**TARPTAUTINĖS VERTĖS PIRKIMO „VOKIEČIŲ G., VILNIUJE,
REKONSTRAVIMO PROJEKTO KONKURSAS“ ATVIRO PROJEKTO
KONKURSAS**

KONKURSO EIGĄ IR REZULTATUS APIBENDRINANTI KONKURSO ATASKAITA

2020-06-25

Pav. 10 Konkursinio darbo „URBAN ISLANDS“ vizualizacija
(šaltinis: Konkurso dalyvis)

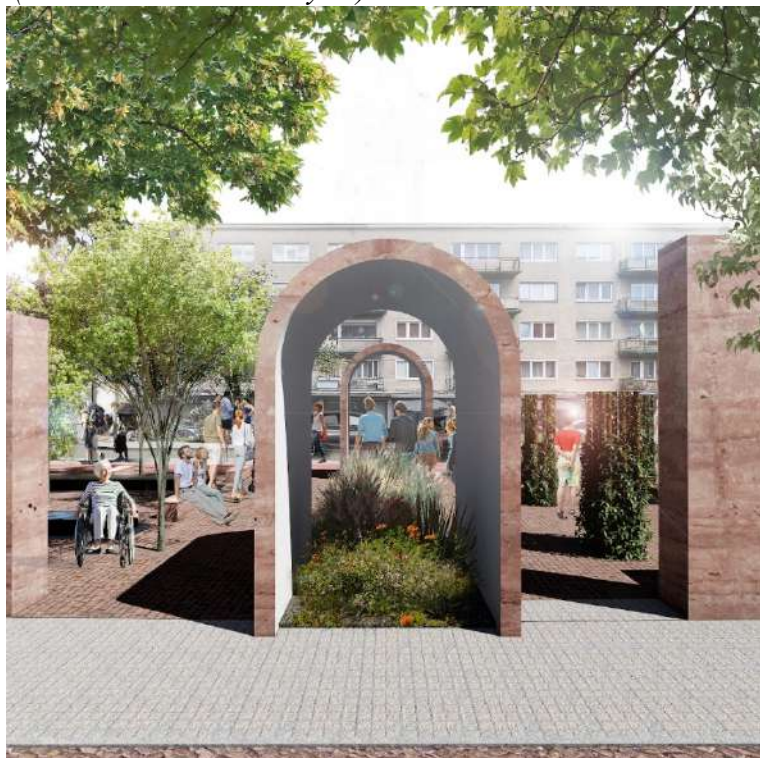
Gatvės istorija pasakojama skirtingomis priemonėmis, kraštovaizdžio projektavimo sprendiniais, dangų medžiagomis. Siūlomi nauji statiniai kelia grėsmę suvokimui erdvės, kuri saugoma kaip senamiesčio erdvinės struktūros dalis. Smulkių erdvių atsiradimas neleidžia suvokti istorinio konteksto. Įdomus sprendinys - buvusių kvartalų atminimui dangomis įspaudžiamas istorinių pastatų plotas.

Aiškią funkcinę programą pristatantis ir šiuolaikine architektūros kalba išpildytas projektas, tačiau kyla klausimų dėl jo urbanistinio ir architektūrinio integralumo Vilniaus senamiesčio kontekste - architektūra universali, neindividualizuota. Diskutuotinas sprendimas suardyti Vokiečių gatvės kaip gatvės vientisumą, išilginę ašį, perkertant ją paviljonais, taip pat - viešos visuomeninės ir komercijai skirtų erdvių balansas bei transportui ir jo stovėjimui skirtas plotas. Pasirinktas požiūris žvelgti į ateitį, neišryškinant šios svarbios vietos praeities. Tvarių kraštovaizdžio architektūros formavimo sprendinių nepasiūlyta.
